RELAZIONE TECNICA
ISTANZA DI DEROGA ANTINCENDIO

Liceo Machiavelli Capponi Ed.20

INTEGRAZIONI ALLA PRATICA 16327

RELAZIONE DI INTEGRAZIONE ALLA VALUTAZIONE PROGETTO		
RIF.PRATICA N.16327	Rev0 del 17/05/2018	Rel01

EDIFICIO	COMMITTENTE	TECNICO	
LICEO MACHIAVELLI CAPPONI	CITTA' METROPOLITANA DI FIRENZE	STUDIO INTRE P.IVA: 02197070465	
CODICE EDIFICIO 20	TAVOLA A2 INQUADRAMENTO CENTRALE TERMICA	DATA 17-05-2018	SCALA FUORI SCALA

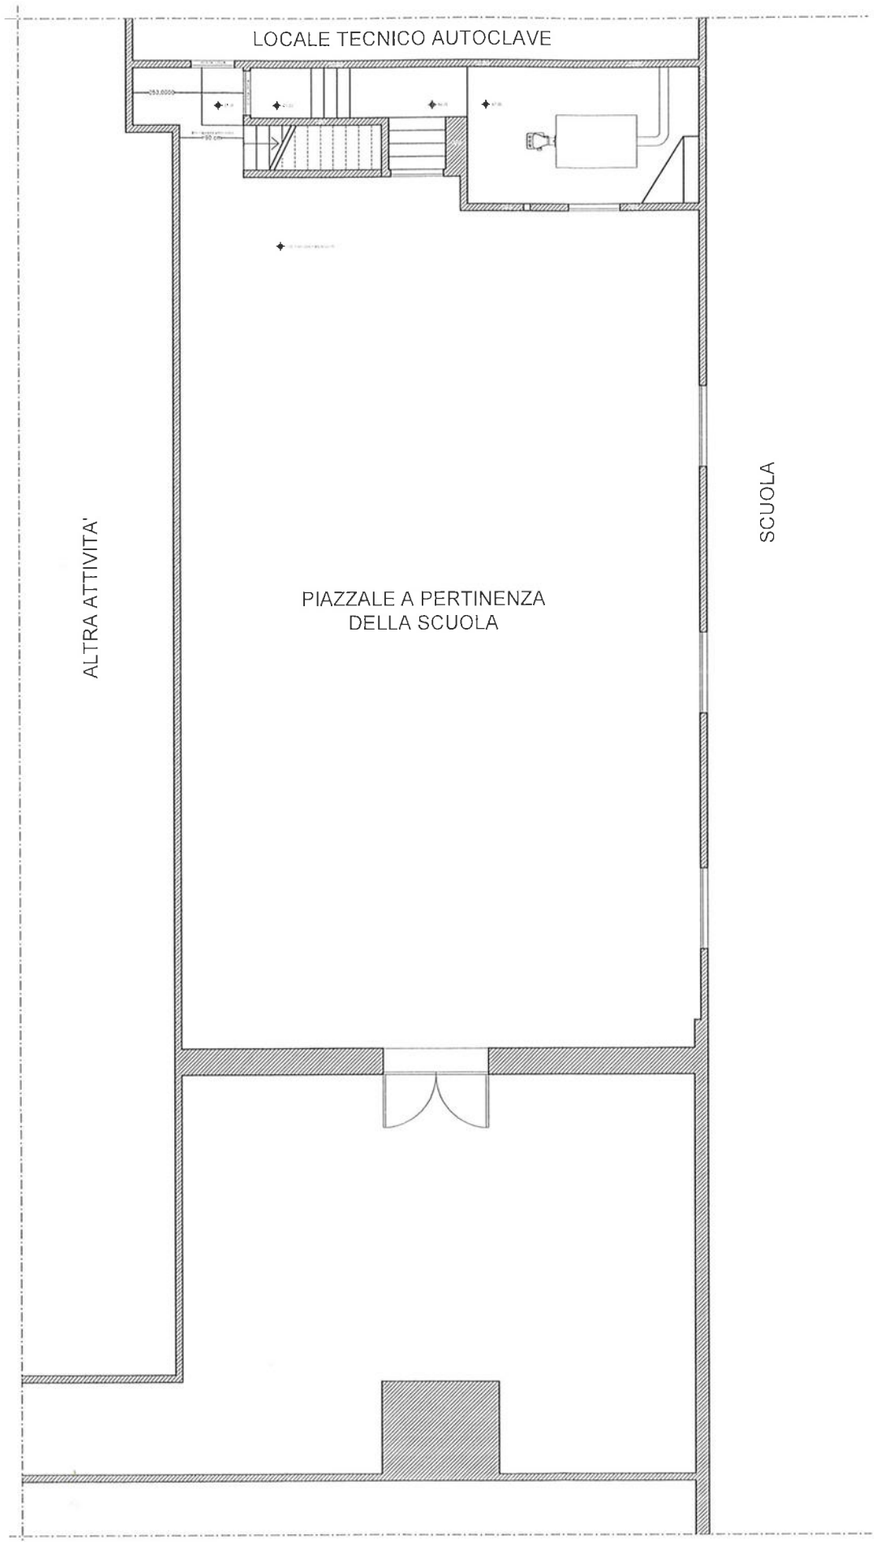
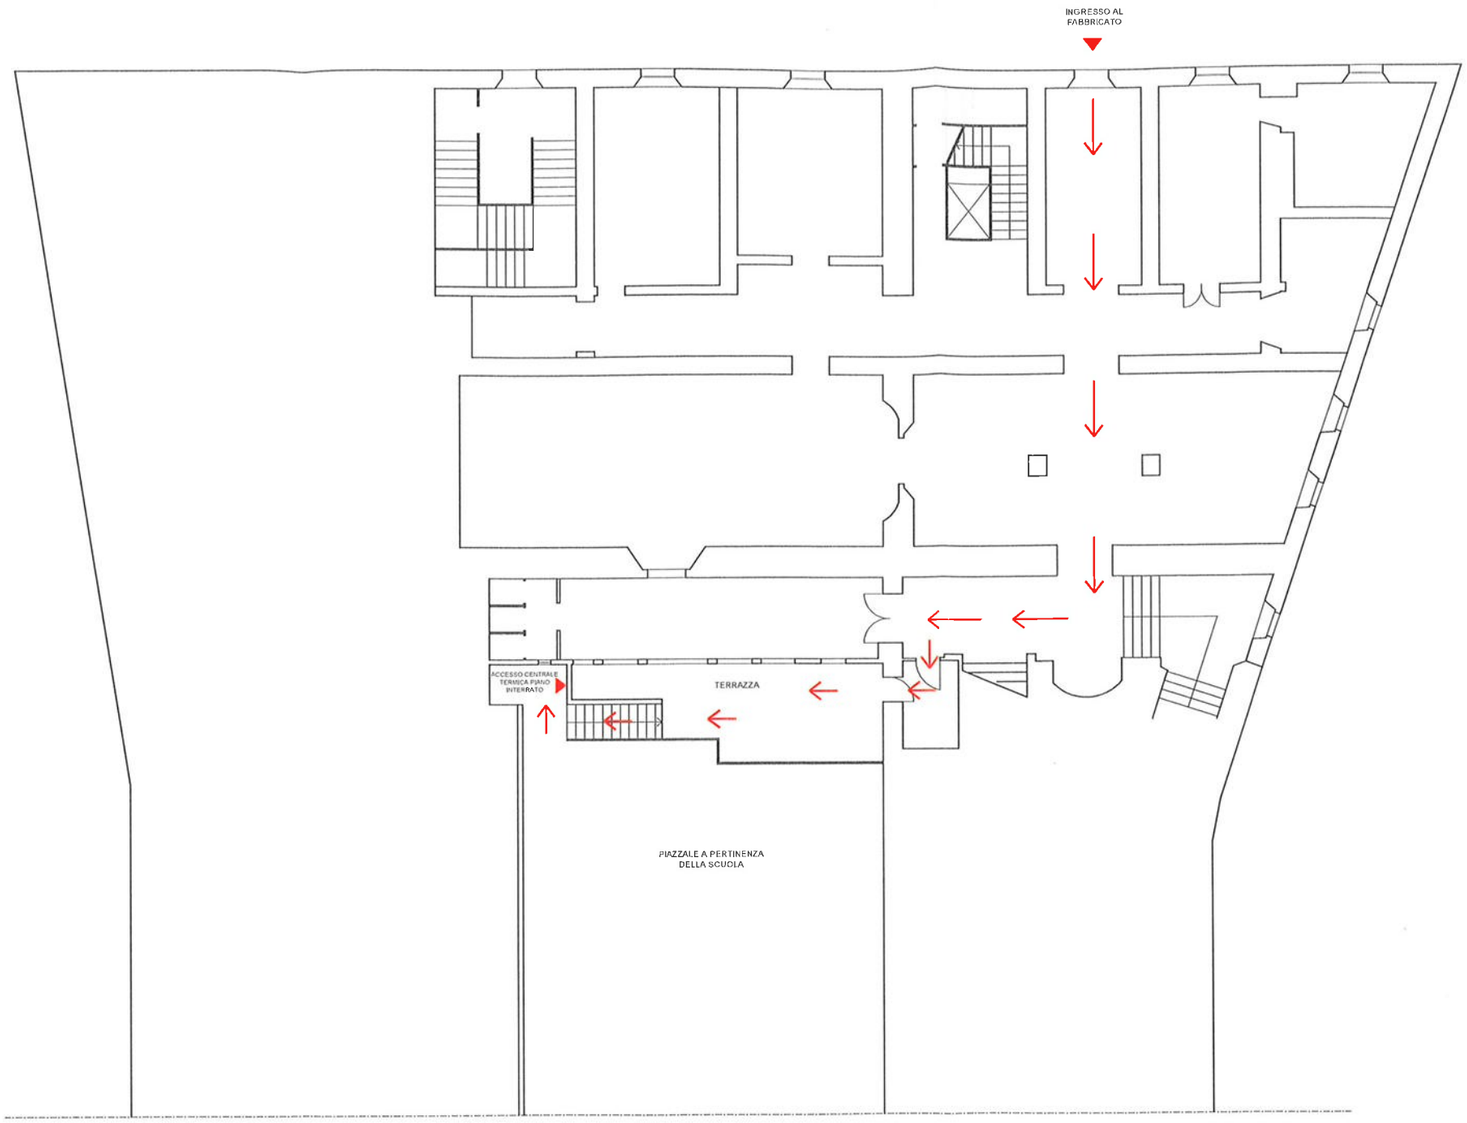
3. **La planimetria generale non inquadra in maniera chiara l'ubicazione del locale nel volume dell'edificio:** Si allega inquadramento generale più significativa **(Tav. A2 e Tav A2);**

EDIFICIO LICEO MACHIAVELLI CAPPONI	COMMITTENTE CITTA' METROPOLITANA DI FIRENZE	TECNICO STUDIO INTRE P.IVA: 02197070465	
CODICE EDIFICIO 20	TAVOLA A3 PIANTA CENTRALE TERMICA	DATA 17-05-2018	SCALA 1:50

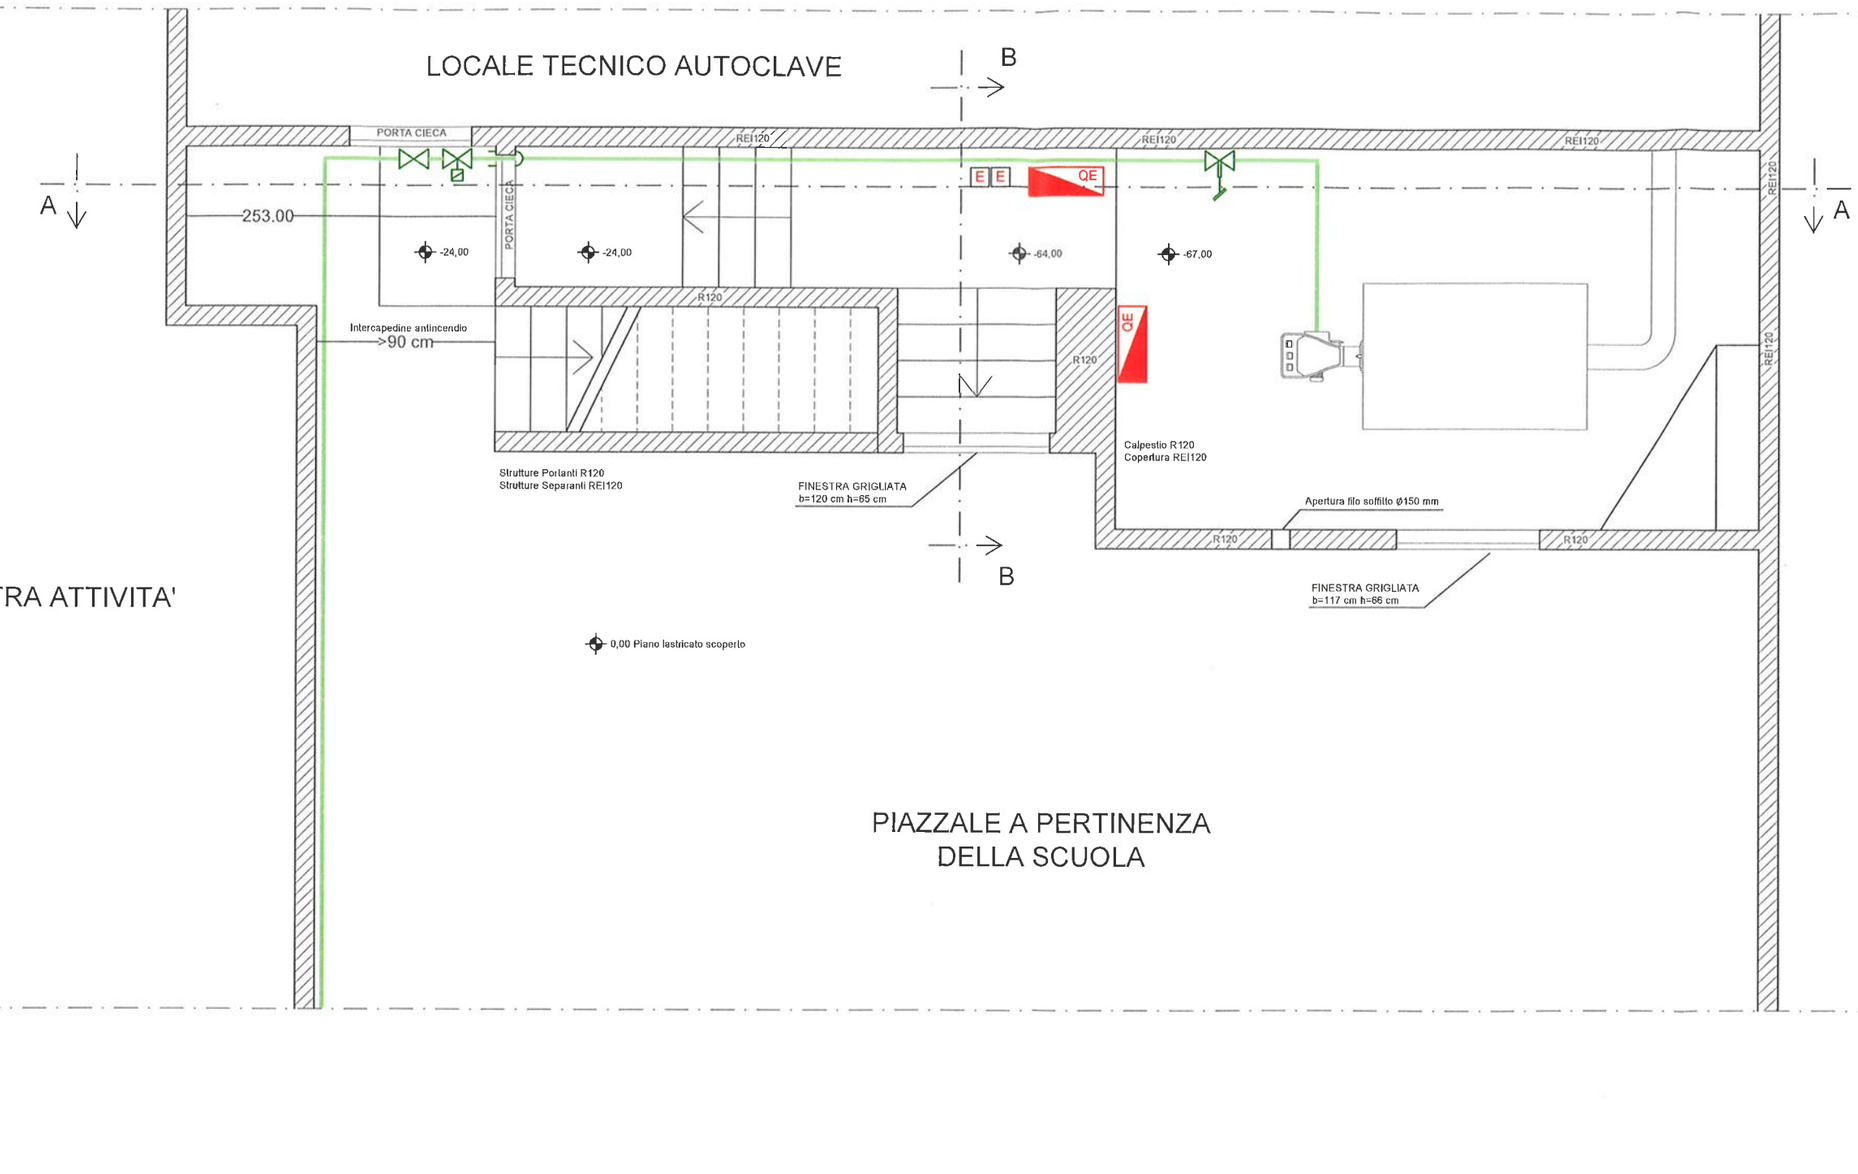
4. **Gli elaborati grafici allegati (planimetria e sezioni in scala 1:50) sono riferiti esclusivamente al locale centrale termica non definendo chiaramente il requisito di ubicazione (punti 4.1.1 e 4.2.1 del D.M.) del locale (locale ubicato nella volumetria del fabbricato-scuola; non è evidenziato in particolare il piano di riferimento:** Si allegano tavole grafiche più significative e di maggior dettaglio in modo da evidenziare quote e aperture di ventilazione **(Tav. A3, Tav. A4 e Tav. A5);**

EDIFICIO	COMMITTENTE	TECNICO	
LICEO MACHIAVELLI CAPPONI	CITTA' METROPOLITANA DI FIRENZE	STUDIO INTRE P.IVA: 02197070465	
CODICE EDIFICIO 20	TAVOLA A4 SEZIONI	DATA 17-05-2018	SCALA 1:50

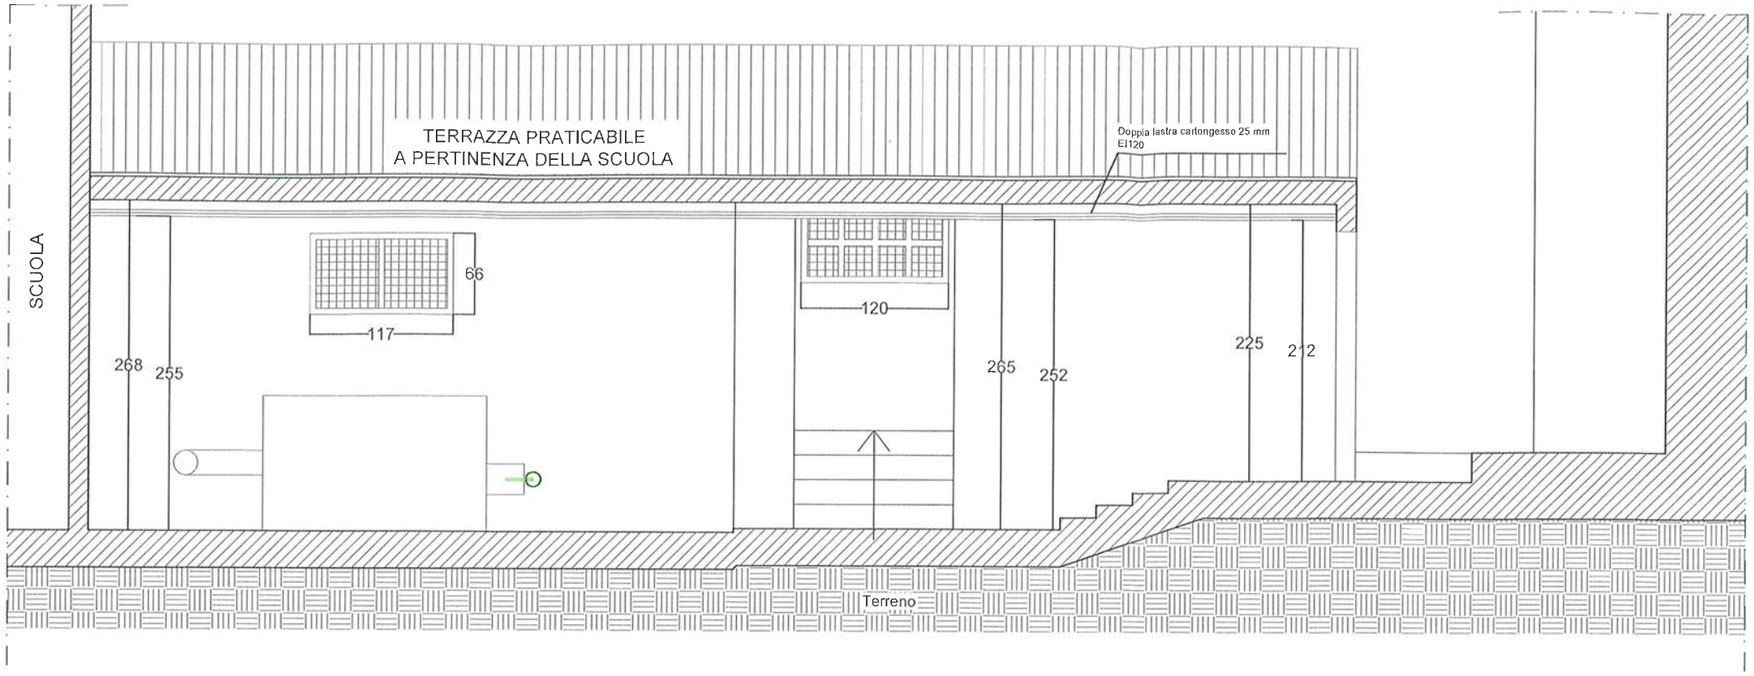
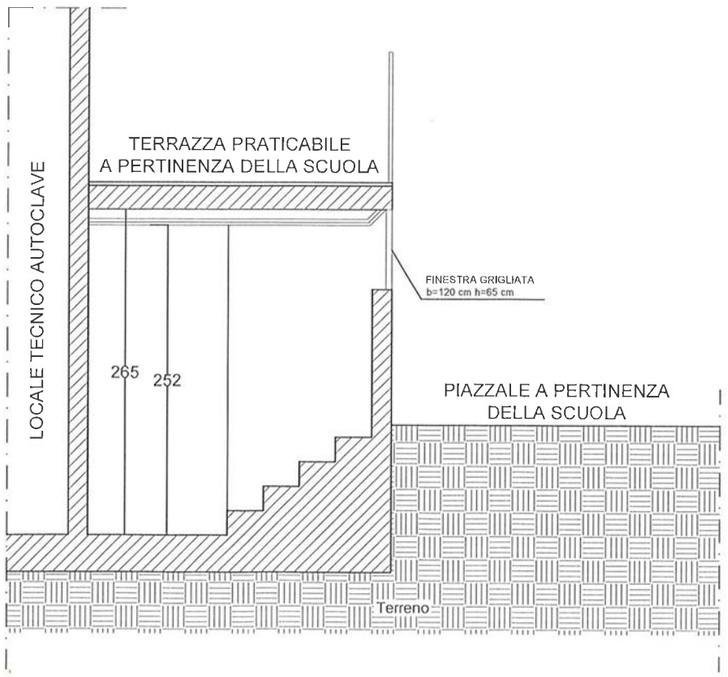
5. **La sezione allegata non è significativa, infatti non evidenzia quote, aperture di ventilazione**: vedere tavole sopra allegate.
